大間原子力発電所審査資料	
資料番号	OM1-CA162-R00
提出年月日	2022年1月13日

敷地ごとに震源を特定して策定する地震動のうち内陸地殻内地震について

(コメント回答 その1)

(補足説明資料)

4. 壇ほか(2015)の概要(2/3)

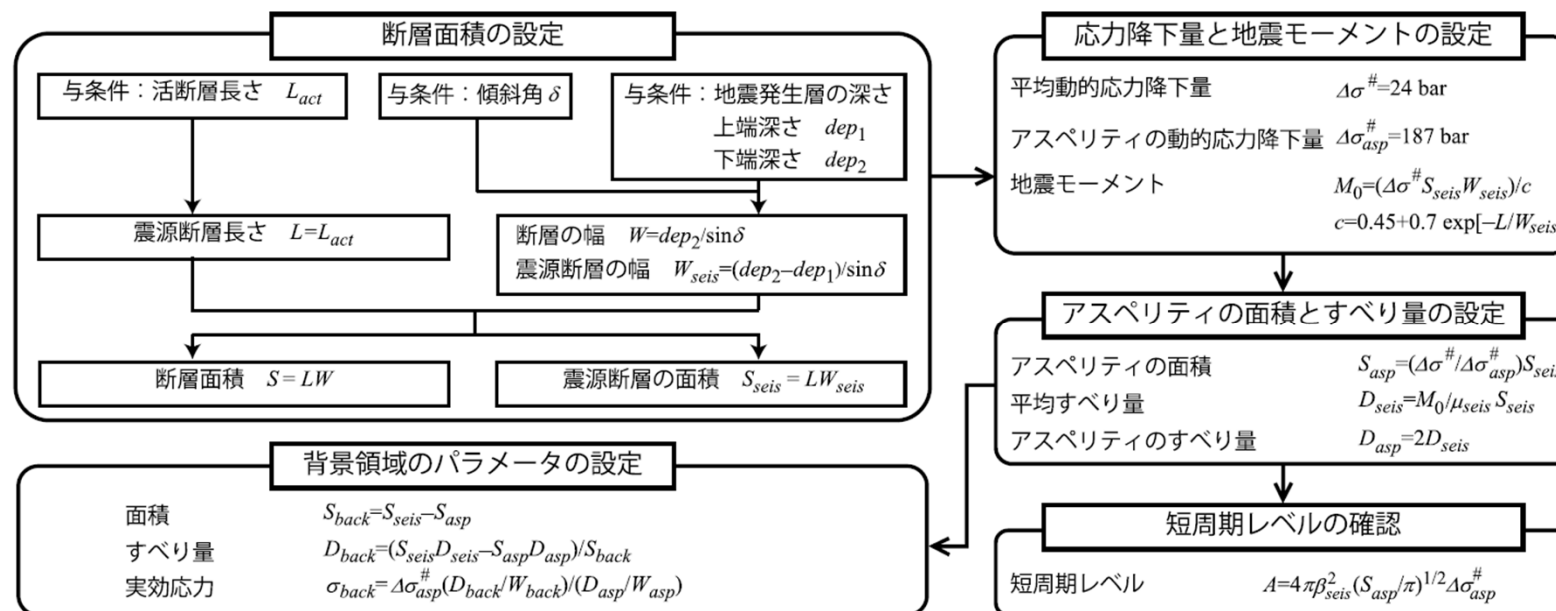
コメントNo.S4-7

- 壇ほか(2015)では、長大な逆断層による内陸地殻内地震を対象に、巨視的パラメータから微視的パラメータまで一連のパラメータの設定方法が提案されている。次に、強震動を試算し、過去の地震の観測記録や既往の距離減衰式と比較し、結果の整合性が確認されていることから、その科学的な根拠を確認している。

- 壇ほか(2015)は、長大な逆断層による内陸地殻内地震の強震動予測用の断層パラメータの設定について、以下のとおり示している。
- 入江ほか(2013)で得られた平均動的応力降下量の近似式を用いて、実際の地震のデータに基づき、平均動的応力降下量とアスペリティの動的応力降下量を求めている。さらに、これらの経験的關係式に基づき、アスペリティモデルの各パラメータの設定方法を提案している。(下図参照)
 - 提案した断層パラメータの設定方法によるアスペリティモデルを用いて、統計的グリーン関数法により強震動を試算し、距離減衰式、過去の観測記録の最大加速度や最大速度と整合する結果が得られている。(P.12参照)
 - 以上より、長大な逆断層のパラメータが設定できるようになった。しかし、本論文で用いた短周期レベルのデータは3地震(1983年日本海中部地震(M7.7), 2008年岩手・宮城内陸地震(M7.2), 2008年中国四川地震(Mw7.9))と少なかった。したがって、今後、強震動予測の精度をさらに向上させるには、マグニチュード8クラスの内陸地震の短周期レベルの蓄積を行う必要があるとされている。

活断層長さが100kmのときの強震動の計算結果 壇ほか(2015)

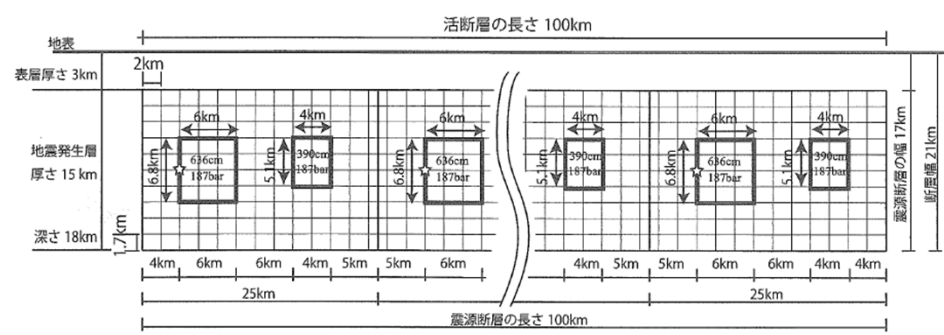
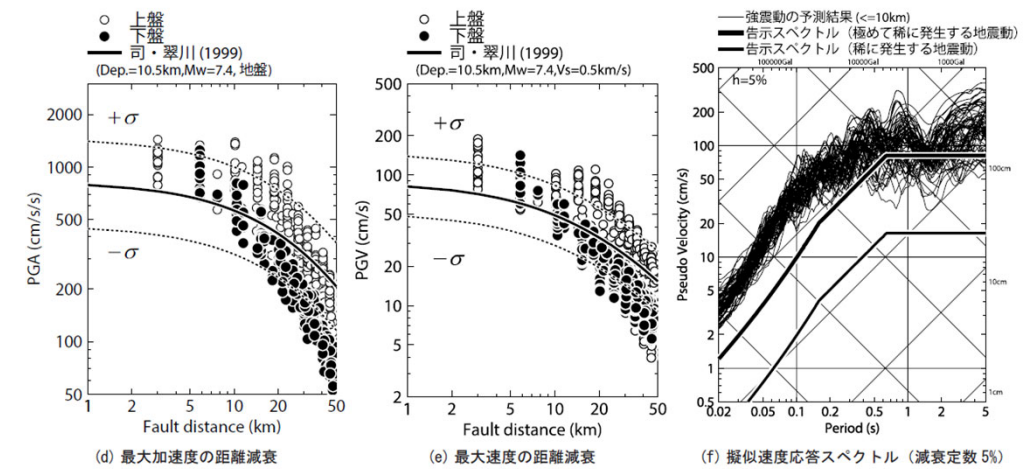
コメントNo.S4-7

- ▶ 壇ほか(2015)では, 提案した断層パラメータの設定方法によるアスペリティモデルを用いて, 活断層長さが50km, 100km, 400kmの場合の強震動を試算している。
- ▶ その結果, 司・翠川(1999)による最大加速度と最大速度の距離減衰式や, 2004年新潟県中越地震(M6.8), 2008年中国四川地震(Mw7.9)の観測記録と比較し, それらと整合する結果が得られたとされている。
- ▶ 活断層長さ100kmの場合において, アスペリティの配置や個数, 深さを変えた場合, 及び破壊開始点や破壊伝播速度を変えた場合の強震動を試算しており, その結果, 全体として見た場合, 司・翠川(1999)の距離減衰式との関係は大きく変わらなかったとされている。

- ▶ 壇ほか(2015)では, 想定震源と同様の長大な逆断層による内陸地殻内地震を対象に, 断層パラメータの設定方法を提案している。
- ▶ 想定震源の地震規模(Mw7.7)と比較的近い規模の地震が, 壇ほか(2015)によるアスペリティの応力降下量の算定に参照した短周期レベルのデータとして取り入れられている。
- ▶ 想定震源と同程度の断層長さ100kmの試算において, 既往の距離減衰式と整合的な結果が得られている。
- ▶ 以上を踏まえ, 奥尻海盆北東縁断層～奥尻海盆東縁断層～西津軽海盆東縁断層の連動を考慮した地震(断層長さ137km, Mw7.7)に壇ほか(2015)は適用可能であると考えられる。
